Verslag huishoudelijke elektrische installatie op laagspanning en zeer lage spanning

Referentie: **011-20261105-05**	Datum controle: **05/11/2026**
Keurder: **011**

Eigenaar:	**Onbekend**	EAN-code:	**541448820057142942**
Adres installatie:	**Deken Adamsstraat 84, 2300 - Turnhout**	Nummer teller(s):	**1SAG1100381281**
		Distributienetbeheerder installatie:	**Fluvius**
Datum uitvoering installatie:	☑ Vóór 01/10/1981 ☐ Tussen 01/10/1981 en 01/06/2020 ☐ Vanaf 01/06/2020		
Type:	☑ Wooneenheid ☐ Niet-huishoudelijk ☐ PV ☐ Batterij ☐ Laadpaal

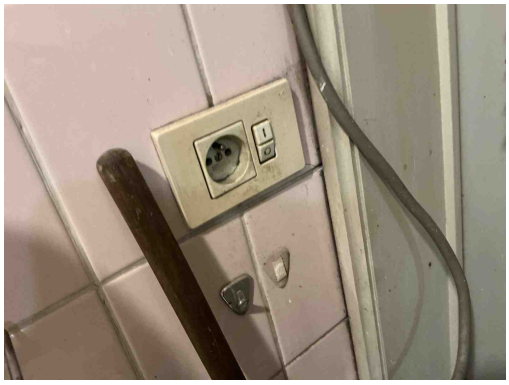
T17 - Het verlichtingstoestel, gevoed op laagspanning, in volume 2 van de badkamer is niet minstens IPX4 (spatwaterdicht) (Boek 1: 7.1).
Opmerking: Oa badkamer

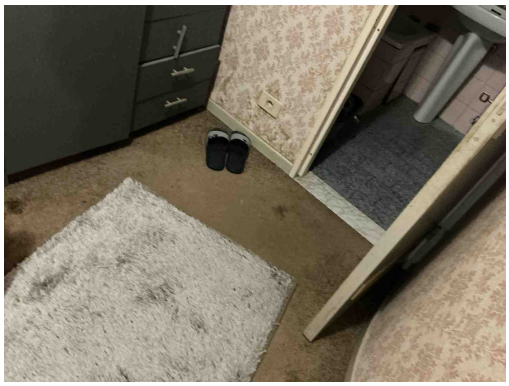
T11 - De contactdozen waarvan de toegekende stroomsterkte maximaal 16A en de toegekende spanning maximaal 250V bedraagt en niet bedoeld zijn voor de voeding van een of meerdere verbruikstoestellen voor een specifiek doel en niet geplaatst zijn in of op schakel- en verdeelborden, beschikken niet of IPXX-D (incl. gemeenschappelijke delen residentieel geheel) (Boek 1: 4.2.2.3/5.3.5.2).
Opmerking: Oa badkamer , slaapkamers , woonkamer, ...

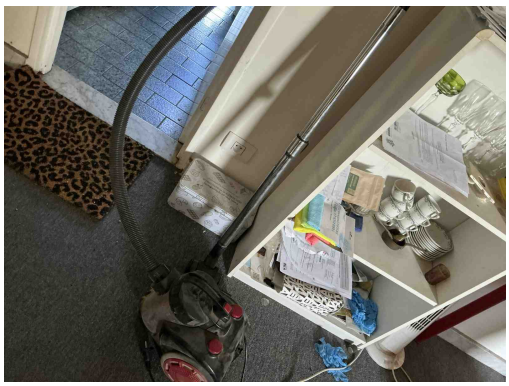
T11 - De contactdozen waarvan de toegekende stroomsterkte maximaal 16A en de toegekende spanning maximaal 250V bedraagt en niet bedoeld zijn voor de voeding van een of meerdere verbruikstoestellen voor een specifiek doel en niet geplaatst zijn in of op schakel- en verdeelborden, beschikken niet of IPXX-D (incl. gemeenschappelijke delen residentieel geheel) (Boek 1: 4.2.2.3/5.3.5.2).
Opmerking: Oa badkamer , slaapkamers , woonkamer, ...

A20 - Er bevindt zich een contactdoos zonder beschermingsgeleider in de elektrische installatie. Deze is niet geplaatst achter een differentieelstroombeschermingsinrichting met grote (max. 30mA) of zeer grote (max. 10mA)gevoeligheid. (Boek 1: 8.2.1.b)
Opmerking: Oa slaapkamer , woonkamer

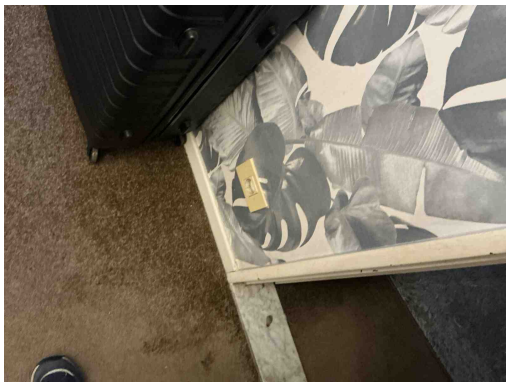
T11 - De contactdozen waarvan de toegekende stroomsterkte maximaal 16A en de toegekende spanning maximaal 250V bedraagt en niet bedoeld zijn voor de voeding van een of meerdere verbruikstoestellen voor een specifiek doel en niet geplaatst zijn in of op schakel- en verdeelborden, beschikken niet of IPXX-D (incl. gemeenschappelijke delen residentieel geheel) (Boek 1: 4.2.2.3/5.3.5.2).
Opmerking: Oa badkamer , slaapkamers , woonkamer, ...

A20 - Er bevindt zich een contactdoos zonder beschermingsgeleider in de elektrische installatie. Deze is niet geplaatst achter een differentieelstroombeschermingsinrichting met grote (max. 30mA) of zeer grote (max. 10mA)gevoeligheid. (Boek 1: 8.2.1.b)
Opmerking: Oa slaapkamer , woonkamer

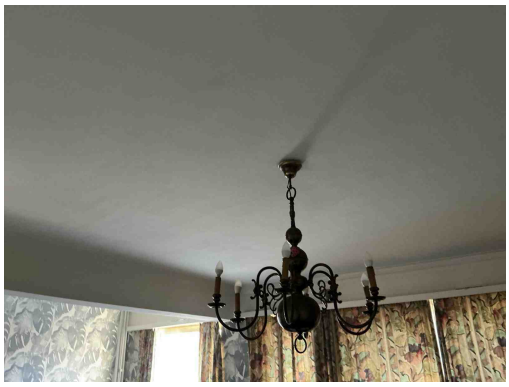
T11 - De contactdozen waarvan de toegekende stroomsterkte maximaal 16A en de toegekende spanning maximaal 250V bedraagt en niet bedoeld zijn voor de voeding van een of meerdere verbruikstoestellen voor een specifiek doel en niet geplaatst zijn in of op schakel- en verdeelborden, beschikken niet of IPXX-D (incl. gemeenschappelijke delen residentieel geheel) (Boek 1: 4.2.2.3/5.3.5.2).
Opmerking: Oa badkamer , slaapkamers , woonkamer, ...

T21c - Het elektrisch materieel is niet geplaatst volgens de voorschriften van de fabrikant/ regels van goed vakmanschap. (Boek 1: 1.4.1.3) Oa armatuur niet degelijk bevestigd. Zie plaatsingsfiche fabrikant.
Opmerking: Oa slaapkamer

C26 - De verbindingen zijn niet gebeurd in borden, in aftakdozen, aan de klemmen van contactdozen, schakelaars of in de verlichtingstoestellen (Boek 1: 5.2.6.1).
Opmerking: Oa slaapkamer

T24 - Het gebruik van elektrische machines of toestellen van klasse 0 en 0I is verboden. (Boek 1, Onderafdeling 4.2.4.3)
Opmerking: Oa slaapkamer , woonkamer

C27 - Het gebruik van geleiders van het type VTLmB (côte-à-côte) is niet toegestaan (Boek 1: 1.4.2.1).
Opmerking: Oa slaapkamer, hal

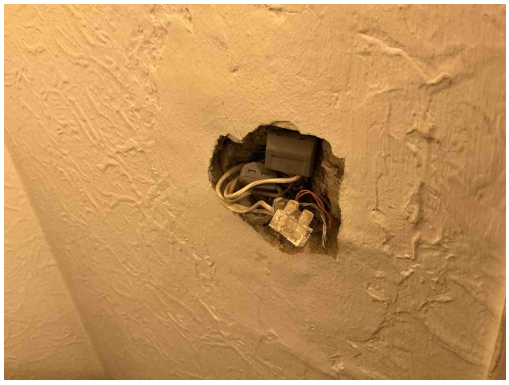
T24 - Het gebruik van elektrische machines of toestellen van klasse 0 en 0I is verboden. (Boek 1, Onderafdeling 4.2.4.3)
Opmerking: Oa slaapkamer , woonkamer

C27 - Het gebruik van geleiders van het type VTLmB (côte-à-côte) is niet toegestaan (Boek 1: 1.4.2.1).
Opmerking: Oa slaapkamer, hal

C35 - Er zijn doorverbindingen gemaakt met lusterklemmen; er kon niet aangetoond worden dat deze klemmen geschikt zijn voor de aanwezige spanning, stroom en draadsectie en dat ze “CE” zijn (Boek 1: 1.4.2.1.).
Opmerking: Oa hal

T02 - Gevaar voor rechtstreekse aanraking: genaakbare delen onder spanning (Boek 1: 4.2.2).
Opmerking: Open schakelaar

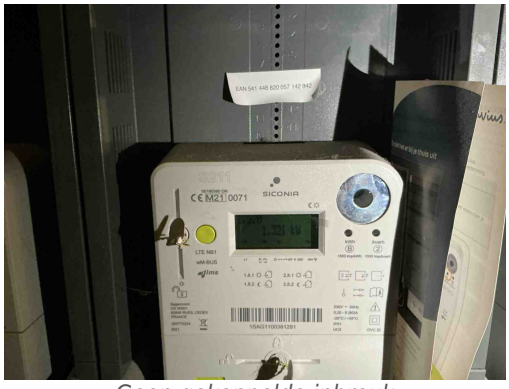
T23 - Het elektrisch materiaal is beschadigd. (Boek 1: 1.4.1.3).
Opmerking: Oa deur bord 1
